OGGETTO: Riscontro integrazioni di cui alla nota dell'Università degli studi di Napoli PARTHENOPE del 19.02.2025 a firma dell'Prof. Ing. Antonio Forcina - Richiesta di Variante non Sostanziale dell'Autorizzazione Integrata Ambientale (D.D. n. 240 del 03/07/2023) - ESPEKO S.r.l.

Diagramma di Gantt

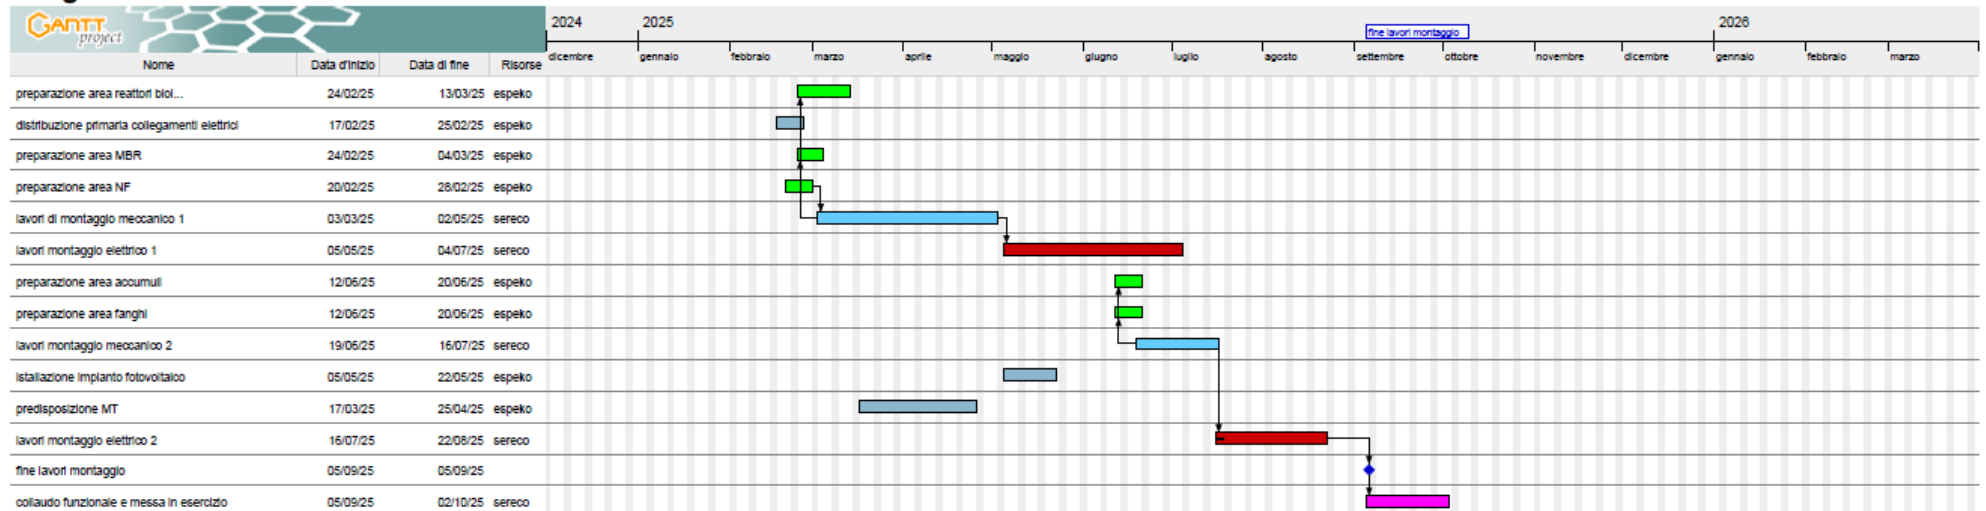
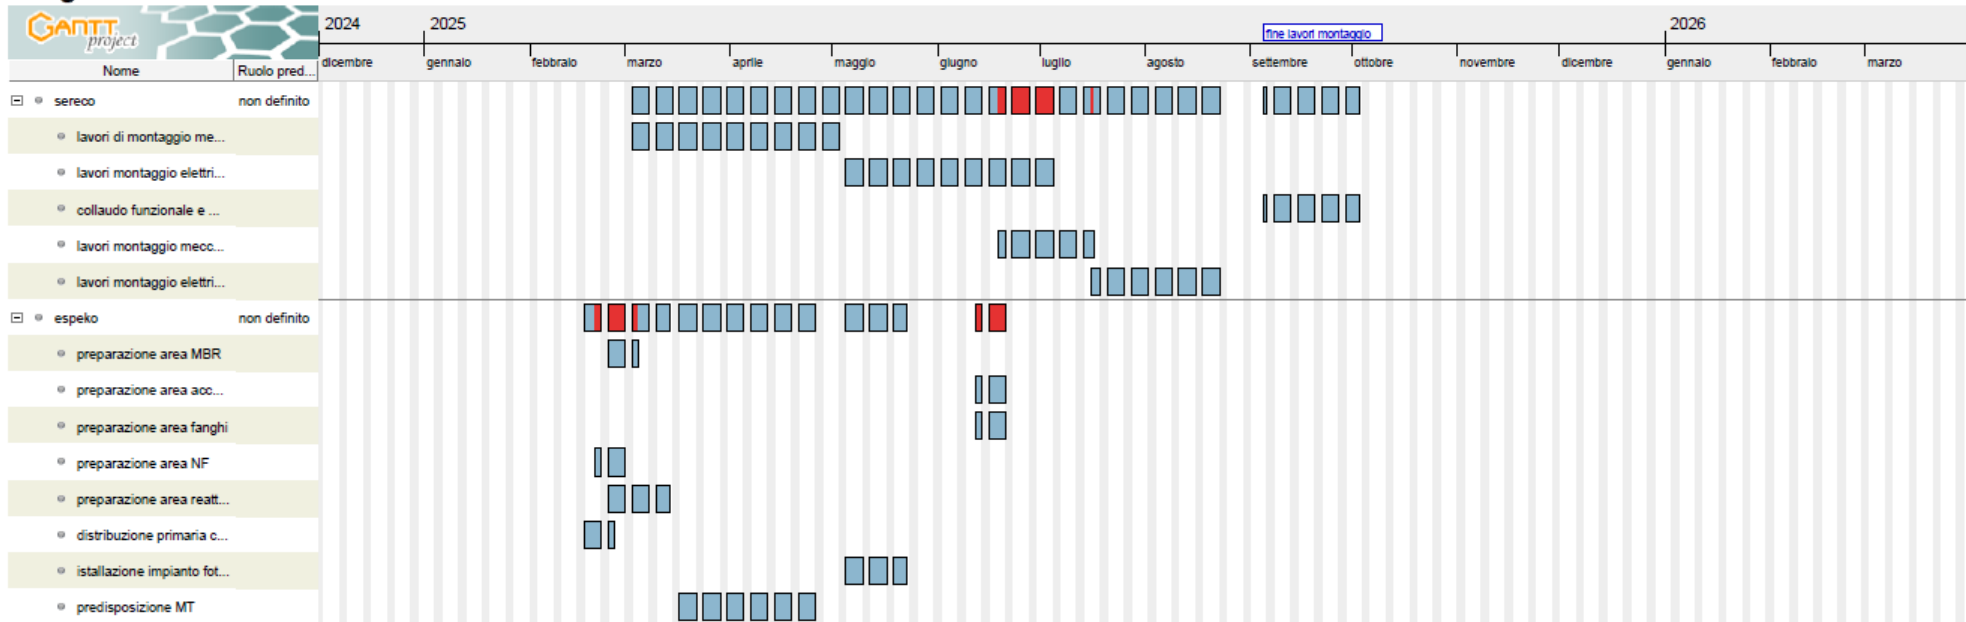
1. Rispetto alla sostituzione dell'attuale linea di trattamento si chiede si chiarire se tale operazione potrebbe comportare effetti sull'ambiente dovuti proprio all'esecuzione dei lavori.

Come si evince da diagramma Gant di progetto di seguito riportato, redatto dalla società Ser.Eco. Depurazione Acque S.r.l. (società progettista e fornitrice del nuovo impianto di trattamento), e sulla base delle informazioni fornite dalla società proponente, è possibile affermare quanto segue:

I lavori di revamping dell'impianto prevedranno dapprima una fase di smantellamento dell'impianto esistente della durata pari a circa 10 giorni, seguiranno successivamente gli interventi di assemblaggio e collaudo dei nuovi impianti con i relativi collegamenti idraulici, elettrici ed analogici utili per il telecontrollo del processo. In tal senso appare opportuno precisare che:

- ❖ sia gli impianti esistenti che quelli di progetto si presentano in acciaio e tutti posti fuori terra;
- ❖ le opere di smantellamento dell'impianto esistente saranno eseguite esclusivamente all'interno del capannone aziendale; le apparecchiature fuori uso saranno inviate direttamente come rifiuti presso impianti autorizzati fuori sito. Qualora necessario è previsto l'impiego di cesoie per la riduzione volumetrica. Tali operazioni saranno svolte esclusivamente all'interno del capannone industriale;
- ❖ le nuove apparecchiature saranno assemblate nelle officine dei fornitori e successivamente posizionate direttamente nell'impianto, mediante l'uso di gru e/o di carrelli elevatori;
- ❖ la durata complessiva delle attività di cantiere è fortemente influenzata dalle tempistiche di fornitura delle apparecchiature di trattamento previste;
- ❖ non sono previsti scavi sul piazzale esterno.

In tal senso le attività di cantiere previste saranno svolte nel rispetto della normativa ambientale e non produrranno effetti ambientali negativi e significativi.

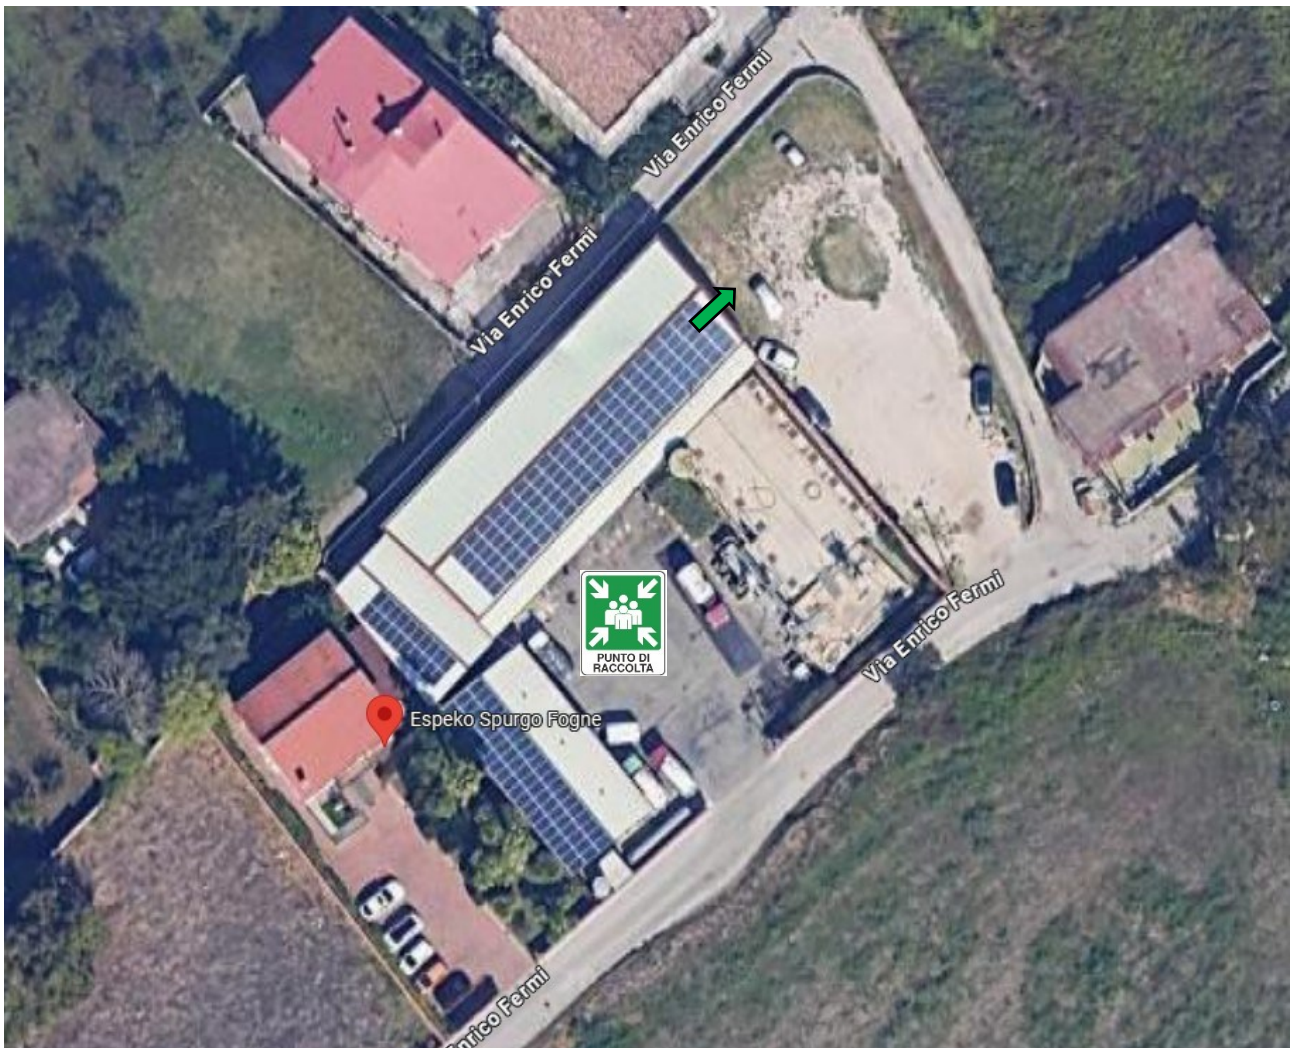
2. Rispetto al nuovo varco che si intende realizzare, si richiede di chiarire se lo stesso sarà pedonale o destinato al passaggio dei mezzi. Si richiede inoltre di chiarire quali attività insistono sull'area a cui il varco che si intende realizzare conduce.

Come indicato nella relazione tecnica asseverata di variante non sostanziale AIA del 20.12.2024, al fine di adeguare i percorsi di evacuazione presso aree "sicure", l'azienda intende realizzare un nuovo varco pedonale sul lato N-E dell'impianto, che consentirà l'accesso in un'area esterna completamente libera e sicura, disponibile alla società proponente (ovvero di proprietà di una della società del gruppo aziendale).

L'immagine che segue consente di evidenziare il punto di raccolta previsto nel nuovo Piano di Emergenza Aziendale. Trattasi pertanto di un percorso pedonale di emergenza.
